De la: [REDACTED]
Trimis: Tuesday, April 27, 2021 2:37 PM
Către: primaria@mogosoia.ro
Subiect: Reglementare funcțională tramă stradală și utilități pentru zona Livadă
Atașări: propunere configurare Str. Armeneasca cu Str. Povernei [REDACTED] 27.04.2021.pdf

ROMANIA • JUDEȚUL ILFOV
	COMUNA MOGOSOIA
	REGISTRATURA
Nr. 9530	Ziua 27 Luna 04 Anul 2021

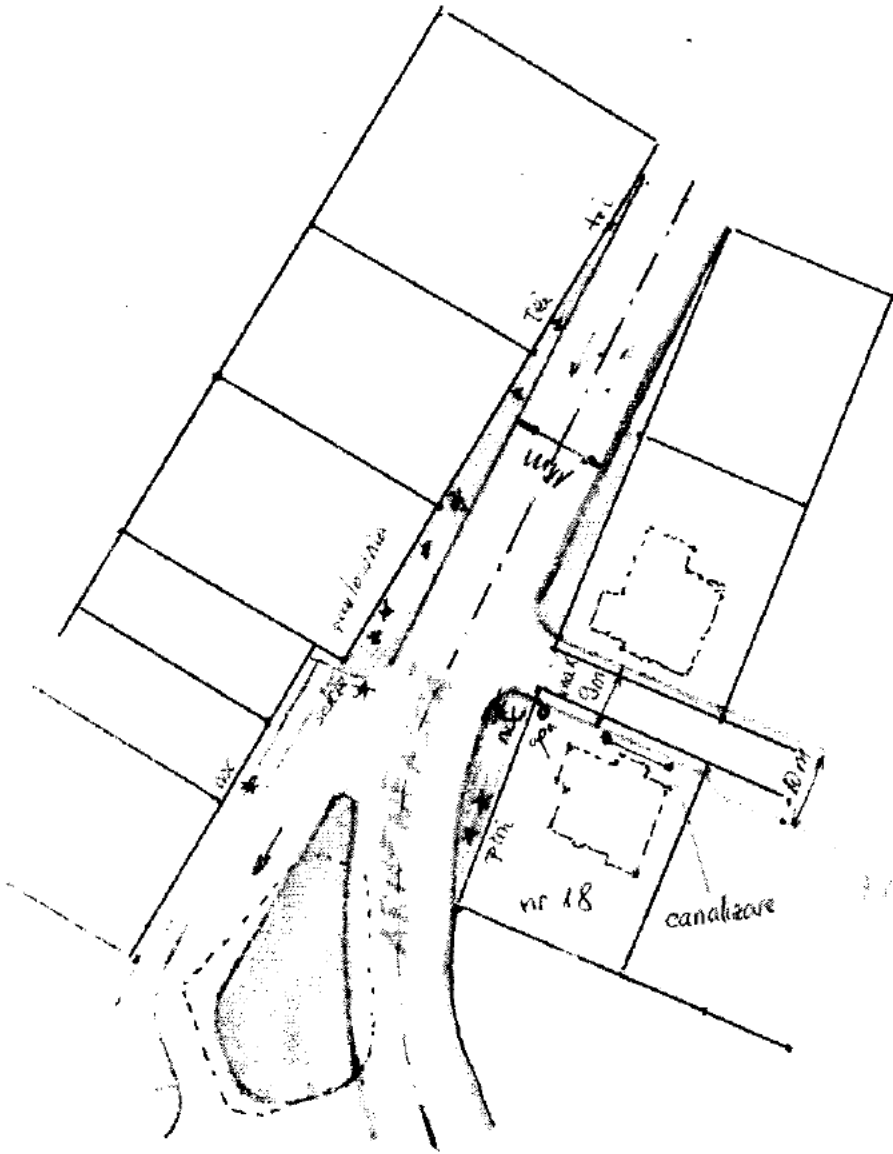
1. Str. Armeneasca - propunerea PUZ specifica intrarea din str. Eugen Barbu pe partea dreapta pana dupa intersectia cu Str. Povernei, acolo unde apare o limba de zona verde .

In continuare Str. Armeneasca merge pe partea stanga la 2m de gardul de imprejmuire al curtii mele (nr.18). Neplacerile in acest caz ar fi:

- trafic si canalizare aproape de zona de locuit - practic la 2m respectiv 5,5m
- trafic serpuit inutil la o strada destul de circulata.

propunerea mea este sa se lasa Str. Armeneasca axata simetric pe spatiului existent

raman astfel zone verzi si pe o parte si pe alta a drumului, zone existente deja, in care sunt plantati copaci - a se vedea schita atasata.

dispare este drept, acea limba verde pe mijloc, dar care se compenseaza cu zone verzi intre case si drum.

urbanistic vorbind, cred ca este mai corect sa avem drumul pe mijloc si protectie verde spre case, decat drum pe langa case si verde pe mijloc.

2. Str. Povernei - pe latura curtii mele de pe aceasta strada, am avut la autorizare o retragere a imprejmuirii de 4,5m. imediat dupa acesta limita, fortat de spatiu restrans, am instalat sistemul de canalizare cu mini-statie de epurare sistemul de apa si traseul de gaze.

in conditiile in care se planifica un drum de 10m, nu as mai avea acces pentru utilitati si nici acces din fata in spate.

va rog sa agreeati propunerea mea de a ramane pe lungimea curtii mele, la o latime a drumului de maxim 9m (asa cum era in vechiul PUZ) si largirea drumului la 10m dupa gardul meu - a se vedea schita atasata
